2.2.2 地層区分の妥当性

3. 小断層の影響範囲に関する検討

①指摘事項No.9に関する回答(1/3)

【R2.4.16審査会合における指摘事項No.9】

【既往のブロック試料における割れ目の解釈(P252参照)】

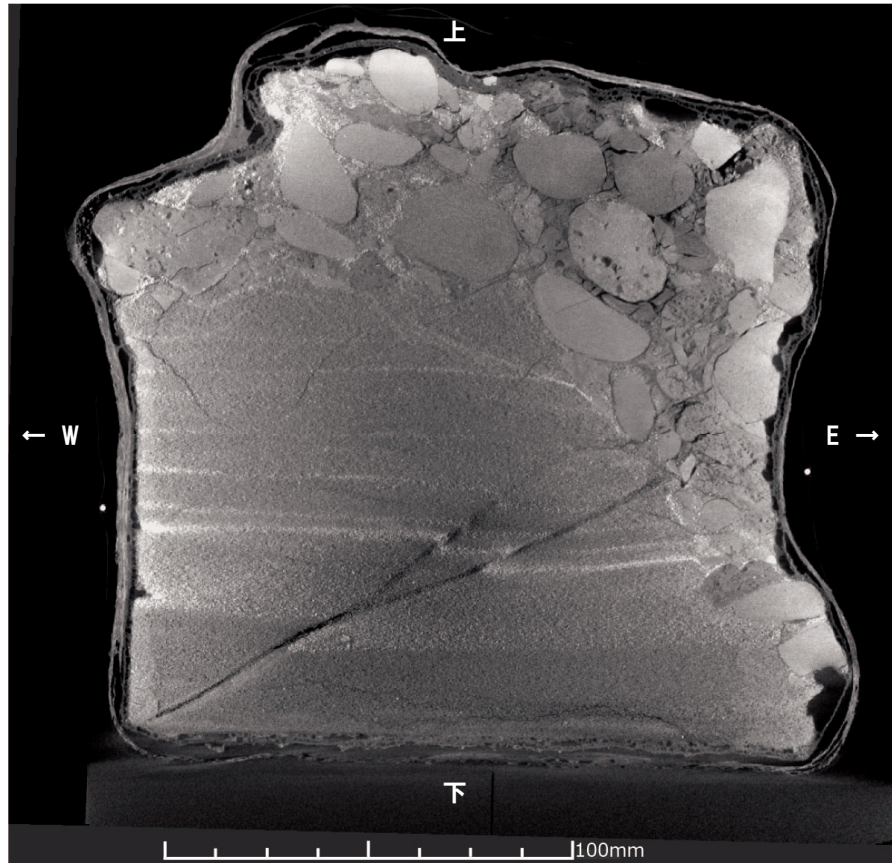
○開削調査箇所(北側)における小断層の上端付近について、提示しているX線CT画像だけでは評価が難しい部分があるため、サンプリング箇所を更に奥に掘り進める等し、評価に資するデータを拡充すること。

○既往のブロック試料(X線CT画像)におけるTf2ユニット中の割れ目については、奥行き方向の断面では不明瞭且つ網目状の空隙に見え、系統性を有するものではないこと及びデータ拡充の結果、既往評価のとおりF-1断層に関連する小断層はTf2ユニットに変位・変形を与えていないと判断されることから、ブロック試料採取後の除荷及び乾燥収縮等に起因する亀裂であると考えられる。
